| Deel<br><b>P 400</b>                            | Groep<br><b>79</b>     |
| Betreft<br><b>sneeuwketting op<br/>400 D19T</b> | NO.<br><b>NL401</b>    |

## Service Bulletin

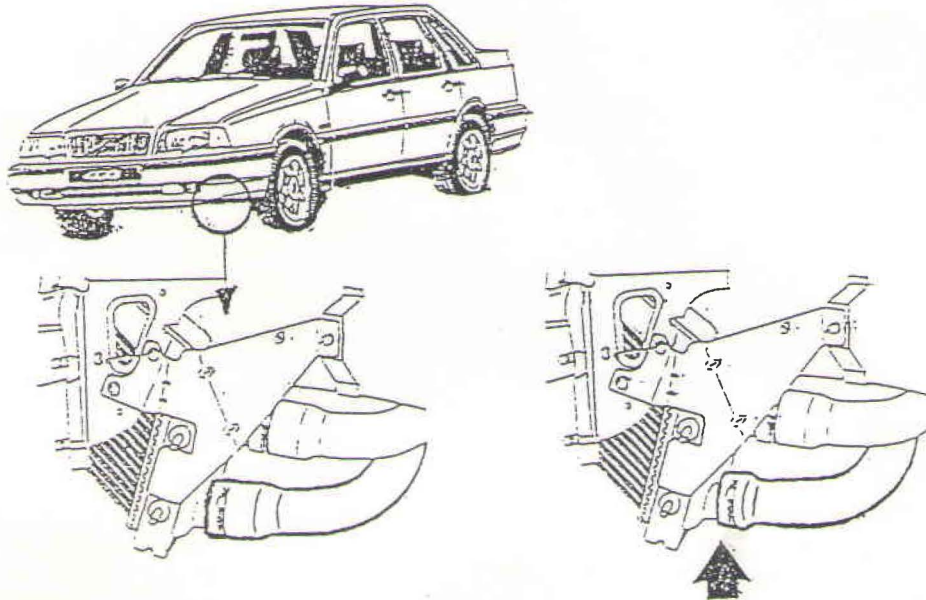
Bij de 400 D19T is de ruimte tussen de slang van de intercooler en het linker voorwiel klein. Bij gebruik van sneeuwkettingen kan dit leiden tot beschadiging van de intercoolerslang wanneer de wielen volledig naar rechts gedraaid worden.

- \* maak de slang van de intercooler los
- \* kort de slang 40 mm. in (zie pijl)
- \* monteer de slang

De ingekorte slang is in productie geïntroduceerd vanaf ch.nr. 485532.
